Markt Dietenhofen

# NIEDERSCHRIFT ÜBER DIE ÖFFENTLICHE SITZUNG DES ORTSENTWICKLUNGS-, BAU-, UMWELT- UND ENERGIEAUSSCHUSSES

Sitzungsdatum: Montag, 03.08.2020  
Beginn: 19:00 Uhr  
Ende: 20:30 Uhr  
Ort: Sitzungssaal, Rathaus Dietenhofen

### **TOP 2 Bemusterung der Fliesen, Bodenbeläge und Türen für die Kindertageseinrichtung Kunterbunt**

## Böden und Innentüren - Variante 2

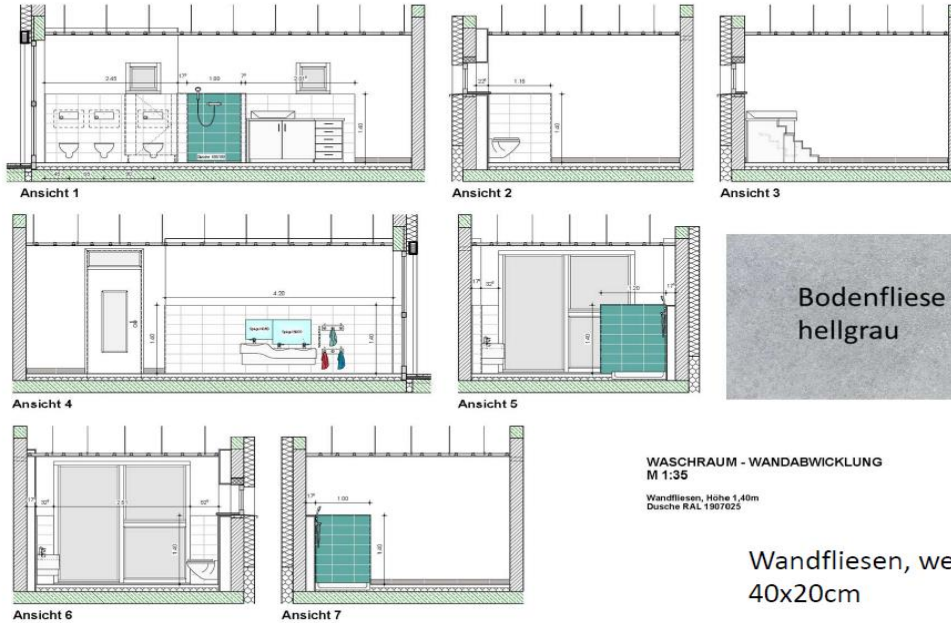
Die Mitglieder des OBEU-Ausschusses empfehlen, die Variante 2 der Böden und Innentüren auszuführen.

### **TOP 2.2 Fliesen**

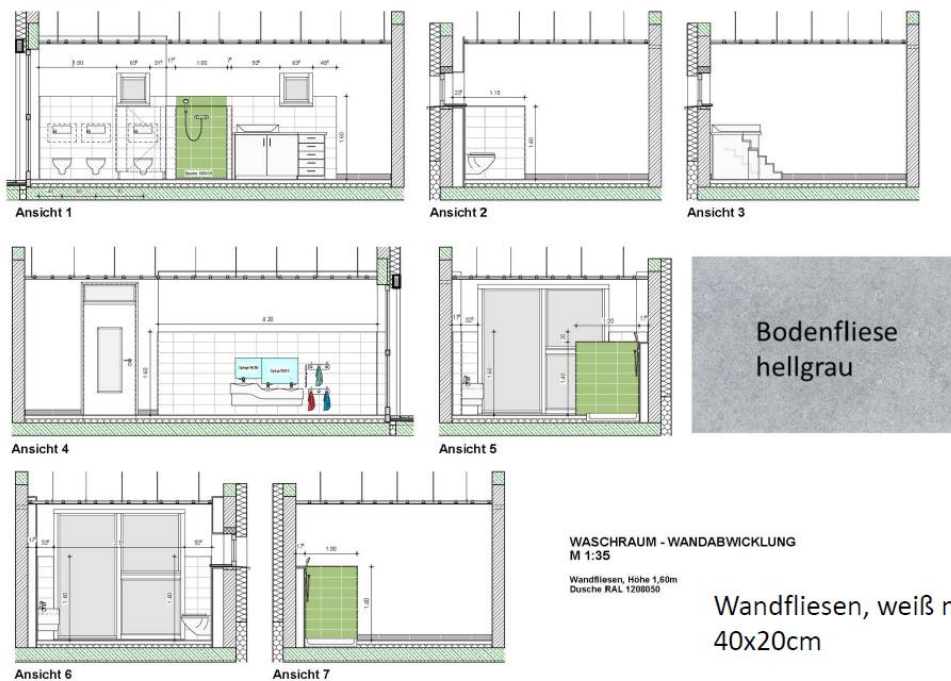
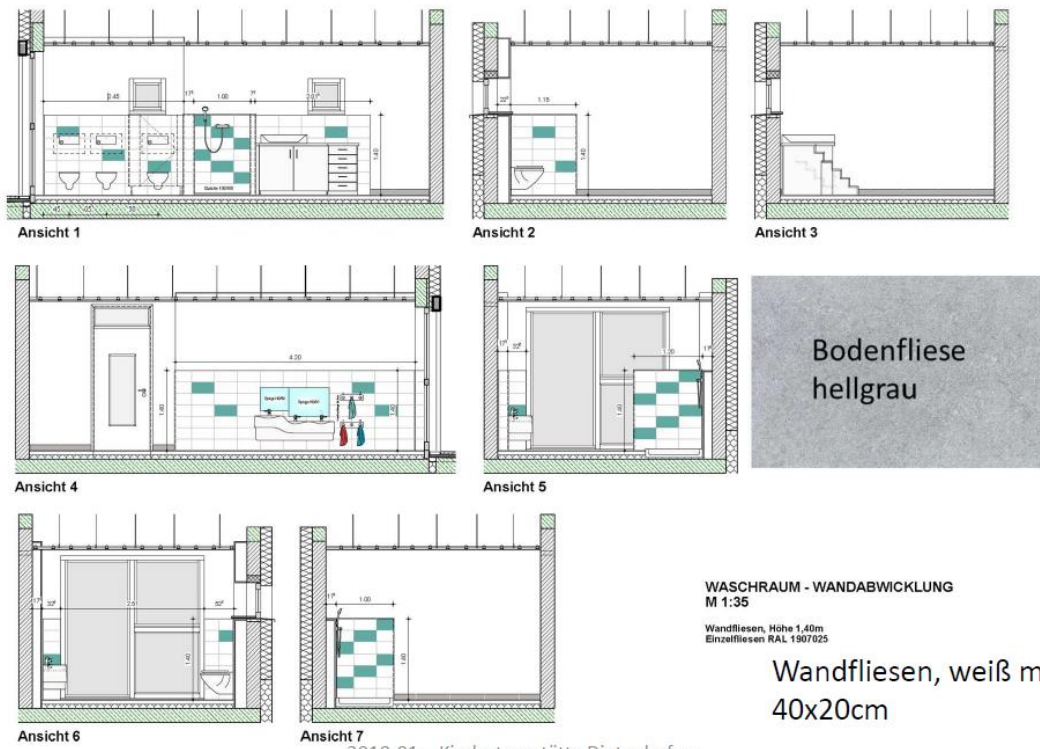
Die Mitglieder des OBUE-Ausschusses empfehlen, die Variante 1 auszuführen.

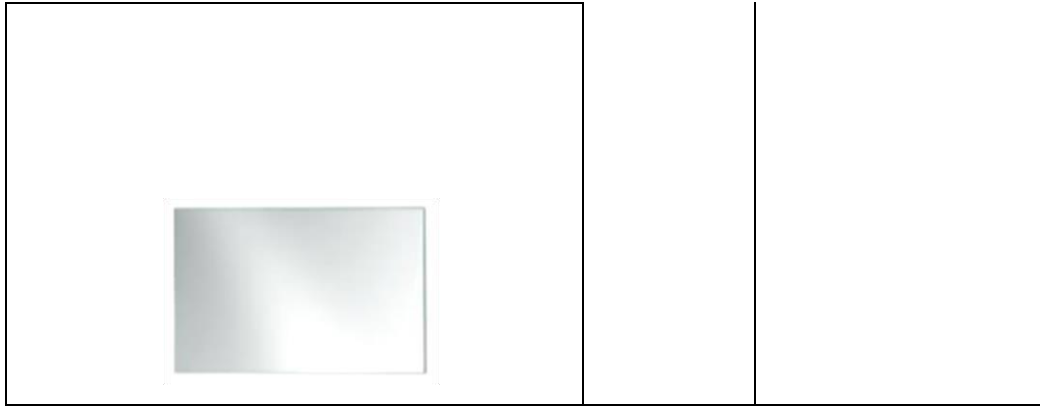
***Diesem Vorschlag wurde nicht zugestimmt.***

Waschtisch-Infrarot-Elektronik, Batterie	Eingebaut	
	Position	Einbauort
Fabrikat : Grohe Typ : Eurosmart CE Art.-Nr. : 36327001  <b>Technische Informationen</b> Ausföhr. : mit Mischung Farbe : chrom Preis : ca. 455,- €	<b>Nachtrag</b> 240,- entfallen	2x U10 Waschraum 1 2x U27 Waschraum 2 1x E13 Waschraum 1 1x E26 Waschraum 2

**Mit dem Vorschlag besteht Einverständnis.**
